Étude d'impact sur l'environnement

Pour l'agrandissement du LET d'Hébertville-Station

Régie des matières résiduelles
Lac-Saint-Jean

Réponses aux questions du MELCCFP
Volume 1 – Réponses et annexes A à I

NOM DU FEUILLET :		
181-15629-00_F18		
ET #:	18	DE 21
ON :	#	
RÉPONSES AUX QUESTIONS SÉRIE No 1		
FE DU : 2023-10-05

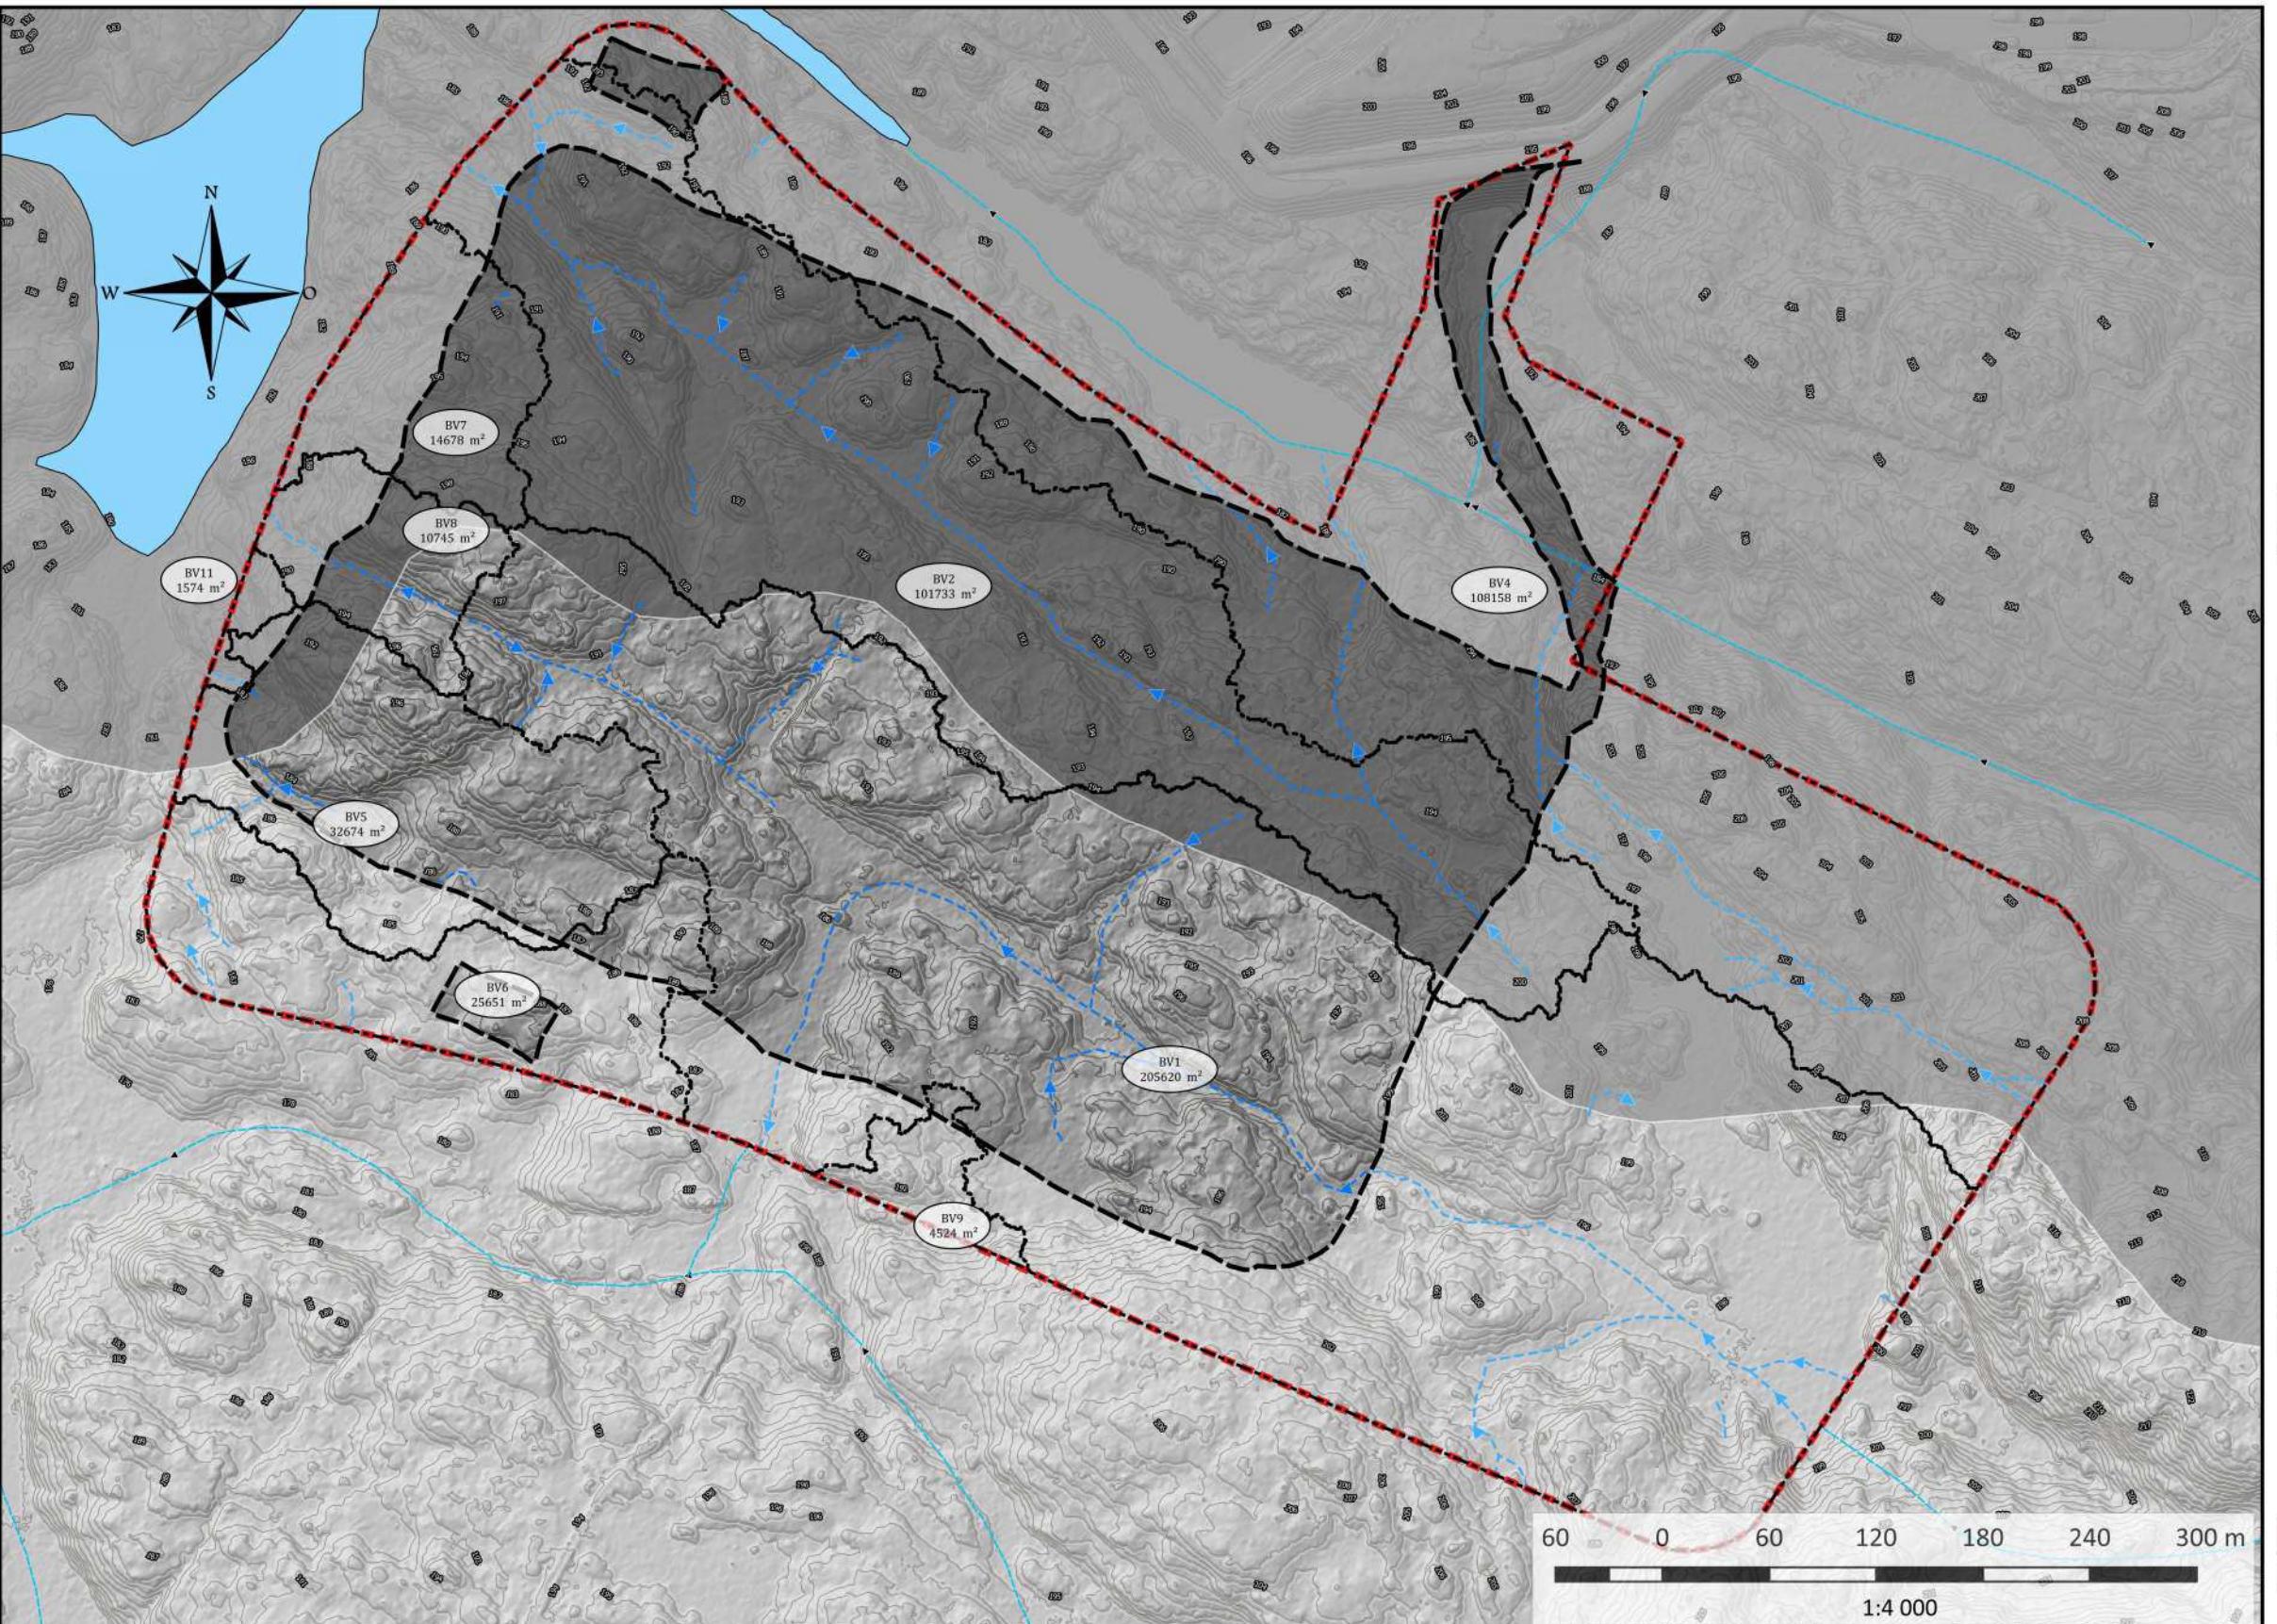
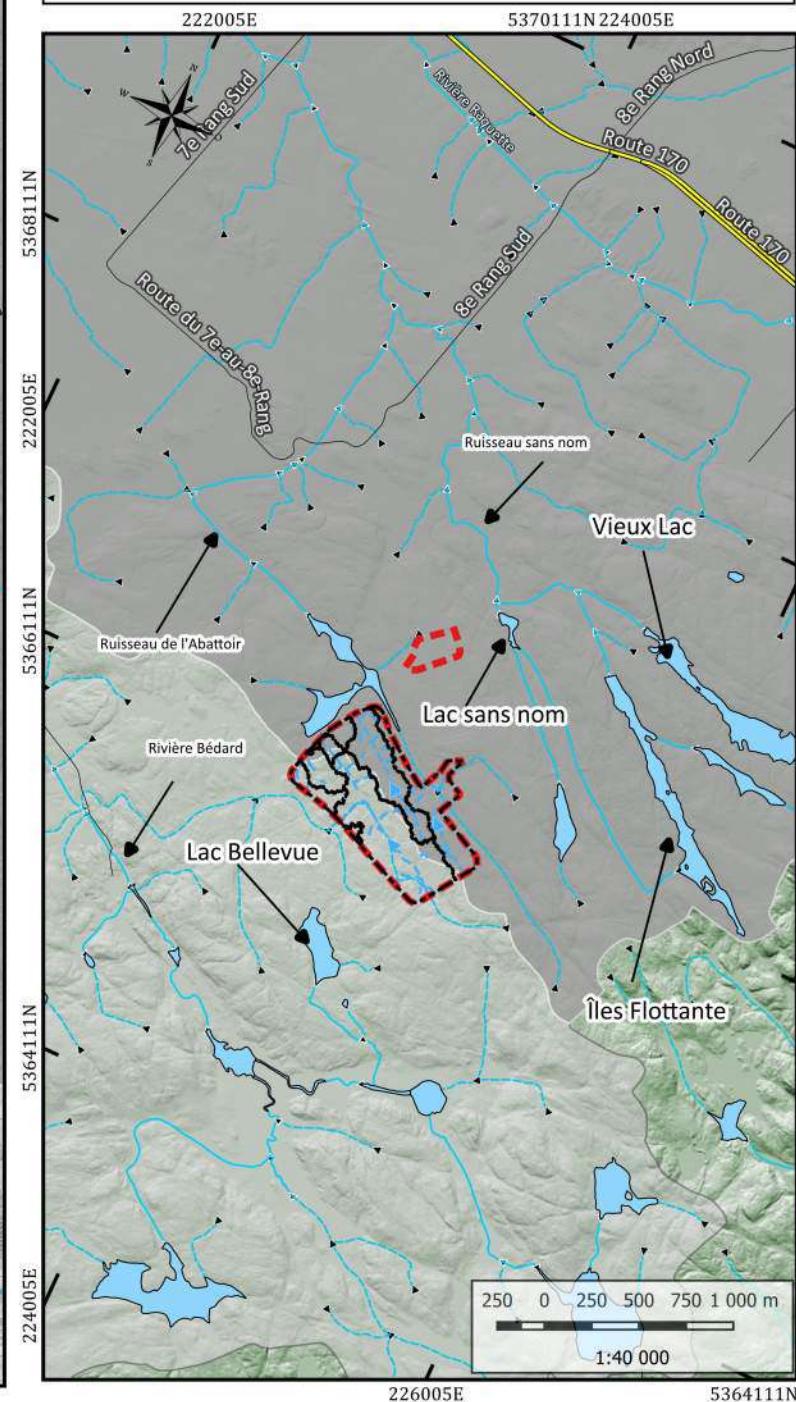
Réponse

Oui, une couche de protection sous-jacente à cette membrane sera installée pour la protéger d'un contact avec les matières résiduelles. Voir le plan 181-15629-00_F18 modifié à l'annexe B.
